RACCOMANDAZIONE DI SICUREZZA

Oggetto: ATR-72, marche di immatricolazione TS-LBB. Incidente occorso il 6 agosto 2005 al largo dell'aeroporto di Palermo.

Refuelling tests aircraft ATR-72

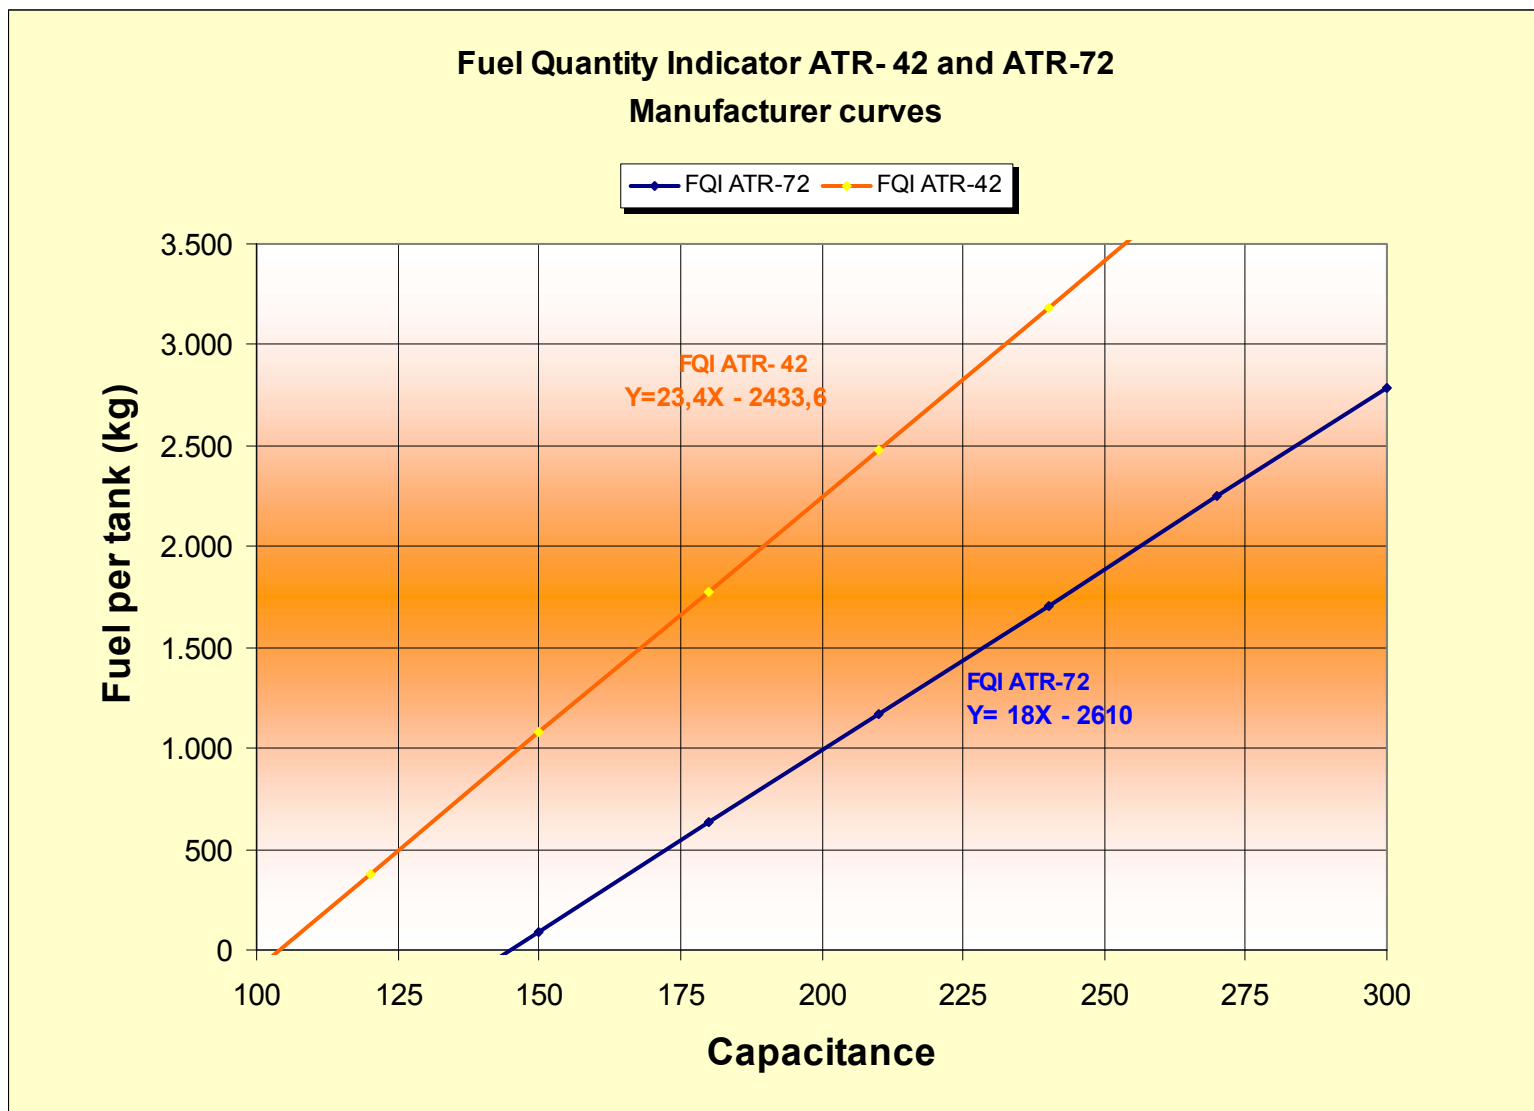
I risultati delle prove hanno evidenziato che un FQI ATR-42 installato su un velivolo ATR-72 induce un errore non conservativo (viene cioè indicato un valore di carburante a bordo superiore a quello effettivamente presente) linearmente crescente con la quantità imbarcata e comunque non inferiore a 900 kg per serbatoio. In altre parole, per carburante a bordo pari a zero, lo strumento ATR-42 indica la presenza di 900 kg per ciascun serbatoio (cioè la quantità totale di carburante a bordo indicato dal FQI è pari o superiore a 1800 kg – vedasi grafico in allegato).

- 1. Verificare che sulla flotta ATR-72 e ATR-42 siano installati Fuel Quantity Indicator del tipo previsto per il tipo di aeromobile.**
(ANSV-6/443-05/1/A/05).
- 2. Considerare la possibilità di effettuare una modifica installativa in grado di prevenire il montaggio di FQI non appropriati.**
(ANSV-7/443-05/2/A/05).
